**REPÚBLICA DE COLOMBIA
SUPERINTENDENCIA DE INDUSTRIA Y COMERCIO**

Oficio N° 2903

Asunto: PATENTE DE INVENCION - PCT

Título de la solicitud: “SISTEMA DE MONTAJE DE BLINDAJE Y BLINDAJE QUE LO INCORPORA” (Radicado No. NC2016/0000519 del 01 de agosto de 2016).

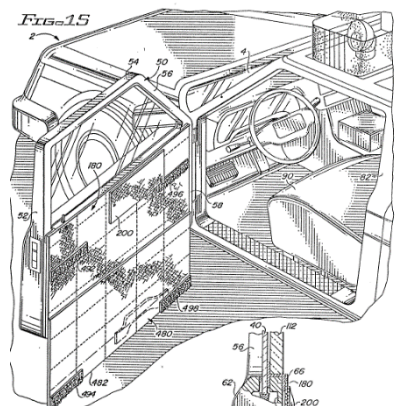
Uno o más elementos de ganchos o bucles conectados en la cara de impacto adyacente a cada lado de la periferia del panel de blindaje balístico.	La superficie exterior opuesta (29) orientada hacia atrás del panel tiene un borde (28) equipado con el elemento de gancho de la unidad VELCRO (Col. 3, líneas 9-12).

De acuerdo a la tabla anterior, las características esenciales del sistema de blindaje modular de la reivindicación 1 habían sido divulgadas previamente en el documento D5, por lo tanto, la materia reivindicada no es nueva.

- Reivindicación 5: La superficie exterior opuesta (29) orientada hacia atrás del panel tiene un borde (28) equipado con el elemento de gancho de la unidad VELCRO (Col. 3, líneas 9-12).

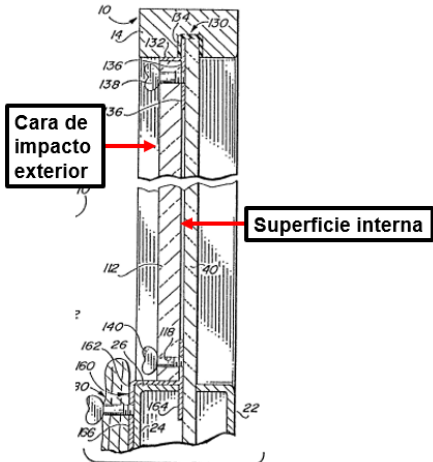
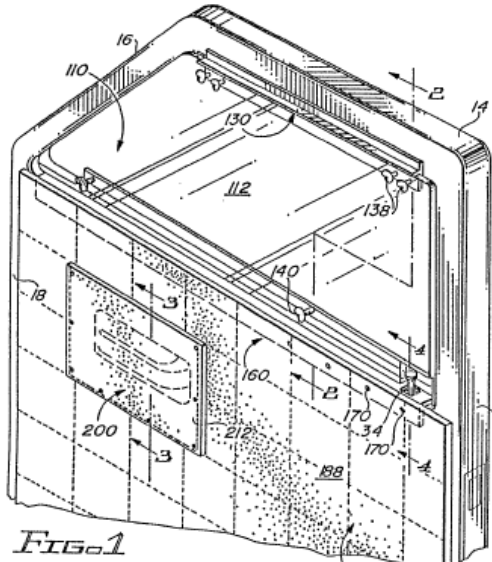
Características esenciales	D1
Un vehículo blindado, que comprende:	Un aparato removible resistente a balas para un vehículo, que incluye un panel transparente que está asegurado o dispuesto adyacente a una ventana del vehículo y una cortina flexible que está asegurada a un soporte al cual está asegurada la parte inferior del panel transparente, donde tanto el panel transparente como la cortina son resistentes a balas (Resumen).
Una cabina interior.	Se observa en la Figura 15 una cabina interior. 
Una o más ventanas (22) que tienen una superficie externa y una superficie interna (13) que da hacia la cabina interior del vehículo.	Se observa en la Figura 2 una ventana (40) y una superficie interna que da hacia la cabina interior del vehículo.

Superficie Interna 
Un marco (21) que rodea una o más ventanas (22).	Se observa en la Figura 2 un marco (14) que rodea una ventana (40).

El sistema de blindaje modular (10) que comprende un panel de blindaje (11) balístico que tiene una cara de impacto exterior (12) y una superficie interna (13) opuesta a la cara de impacto exterior (12), en donde el marco tiene una cara orientada hacia la superficie interna y la cara de impacto exterior.	Se observa en la Figura 2 un panel de blindaje (112) balístico que tiene una cara de impacto exterior y una superficie interna opuesta a la cara de impacto exterior. 
En donde una periferia de dicho panel de blindaje (11) balístico tiene lados que juntos definen la totalidad de dicha periferia y en donde dicho panel de blindaje (11) balístico está acoplado a dicha cara.	Se observa en Figura 1 los lados que definen la periferia del panel (112).

De acuerdo a la tabla anterior, las características esenciales del vehículo blindado de la reivindicación 10 habían sido divulgadas previamente en el documento D1, por lo tanto, la materia reivindicada no es nueva.

Fig. 1

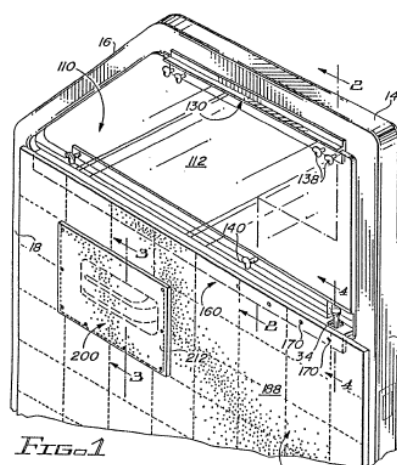
- Reivindicación 11: Se observa en la Figura 1 un dispositivo de sujeción (130) acoplado al marco (14) y al panel (112).

- Reivindicación 15 y 16: La protección se proporciona al conductor y a otros pasajeros en el vehículo empleando una combinación de material resistente a balas transparente, que puede estar hecho de láminas “Lexgards” resistentes a balas o similares, y material de tela o tejido balístico flexible, tal como fibras de aramida, típicamente del tipo tejido kevlar, materiales tejidos como fibras de polietileno de tipo “spectra shield” material no tejido o material dyneema, u otro material flexible resistente a balas que puede ser fácilmente instalado y retirado de un vehículo (Pág. 3, líneas 5-14).
- Reivindicación 19: Se observa en la Figura 2 que el panel (112) se encuentra separado de la ventana (40).

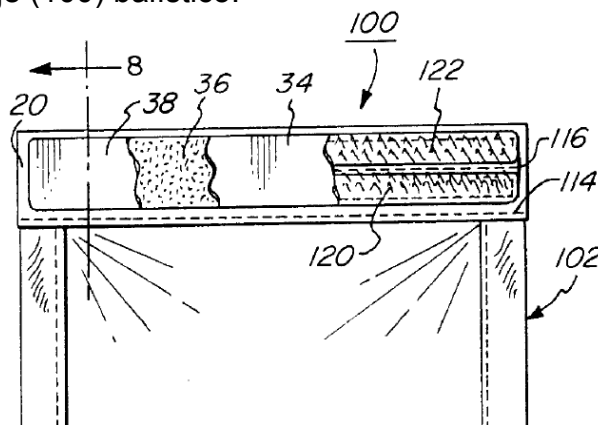
Por lo tanto, el problema técnico objetivo que pretende resolver esta invención se formula así: ¿Cómo modificar el aparato removible resistente a balas en D1 para facilitar su instalación y desinstalación del panel blindado sobre la ventana?

Sin embargo, la utilización de elementos de sujeción tipo gancho y bucle para facilitar la instalación y desinstalación del panel blindado sobre la ventana, ya está divulgada en D2 que se refiere a un de escudo táctico para proteger una puerta o ventana que presenta elementos de sujeción tipo gancho y bucle (32, 36) (Figura 5).

En consecuencia, la persona del oficio normalmente versada en la materia, incluiría los elementos de sujeción tipo gancho y bucle del documento D2 en el aparato removible resistente a balas del documento D1 para llegar así al objeto de la reivindicación 12 de la solicitud. Por lo cual se considera obvia.

- Reivindicación 17: Se observa en la Figura 7 un peldaño (20) en el panel de blindaje (100) que se extiende hacia dentro desde la cara de impacto exterior, y en donde el dispositivo de sujeción comprende múltiples lengüetas de sujeción de gancho y bucle (120, 122) acopladas al peldaño y borde (20) del panel de blindaje (100) balístico.
